柏崎刈羽原子力発電所1号機
新潟県中越沖地震後の設備健全性に係る
点検・評価について

(第38回構造WGでの指摘事項に関する回答)

平成21年9月1日

東京電力株式会社

図 2 RC耐震壁にせん断ひび割れが発生するときのせん断応力
(RC規準より抜粋)

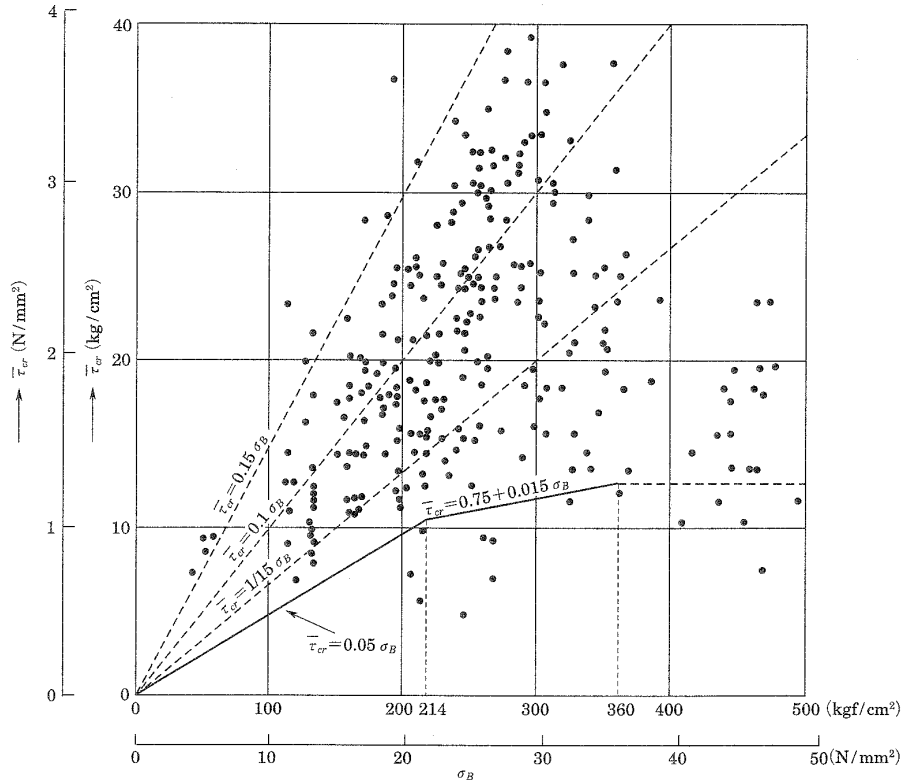
また、RC規準には、RC耐震壁のコンクリートにせん断ひび割れが発生するときのせん断応力 τ_c のほぼ下限として、ばらつきの大きい実験結果とともに、コンクリート強度 $\sigma_c < 21\text{N/mm}^2$ で $0.05 \sigma_c$ 、 $21\text{N/mm}^2 < \sigma_c < 36\text{N/mm}^2$ で $0.75 + 0.015 \sigma_c$ が示されている（図2）。

図3 R C耐震壁に生じるせん断応力の例

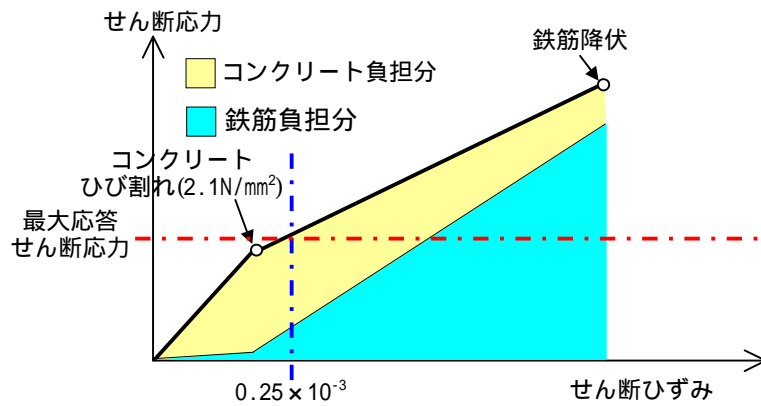
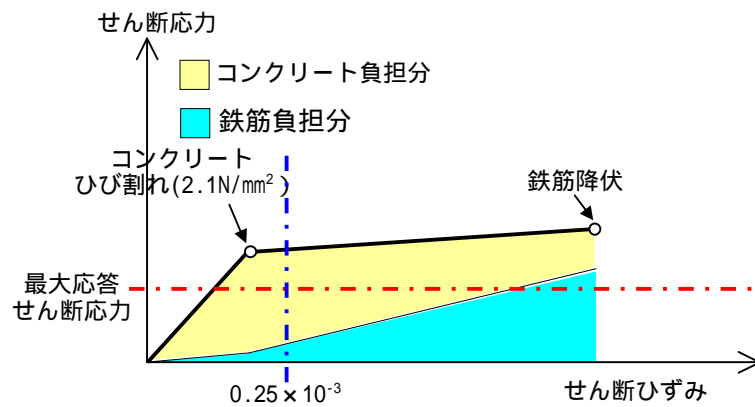
RC耐震壁に生じるせん断応力の一例として、設計配筋量が比較的多い1号機原子炉建屋及び設計配筋量が比較的小さい1号機海水機器建屋におけるRC耐震壁に生じるせん断応力との関係を、せん断ひび割れが発生するひずみの目安値 0.25×10^{-3} (平均) も併せて、図3に示す。なお、RC耐震壁のコンクリートにせん断ひび割れが発生するときのせん断応力の目安値として $\sigma_c = 2.1 \text{N/mm}^2$ を仮定した。

これより、設計配筋量が比較的多い1号機原子炉建屋の地下5階東西方向のRC耐震壁に生じるせん断応力は、コンクリートにせん断ひび割れが発生する近傍の応力であるものの、鉄筋のみで負担できるせん断応力に対しては十分の余裕がある。また、せん断ひび割れが発生するひずみの目安値 0.25×10^{-3} (平均) は、コンクリートのせん断ひび割れが発生するひずみレベルを若干上回っている関係にある。

一方、設計配筋量が比較的小さい1号機海水機器建屋の地下2階東西方向のRC耐震壁に生じるせん断応力は、鉄筋のみで負担するには十分な余裕がないが、コンクリートにせん断ひび割れが発生する応力レベルに達していない。また、せん断ひび割れが発生するひずみの目安値 0.25×10^{-3} (平均) は、1号機原子炉建屋と同様に、コンクリートのせん断ひび割れが発生するひずみレベルを若干上回っている関係にある。

従って、いずれのRC耐震壁に生じるせん断応力レベルからも、RC耐震壁としては健全な範囲にあると評価できるものと考えられる。なお、点検における健全性評価の目安としては、原子力発電所の遮へい要求等の特殊性も考慮した上で過去の研究成果等を反映しコンクリートひび割れ幅が1.0mm以下としている。
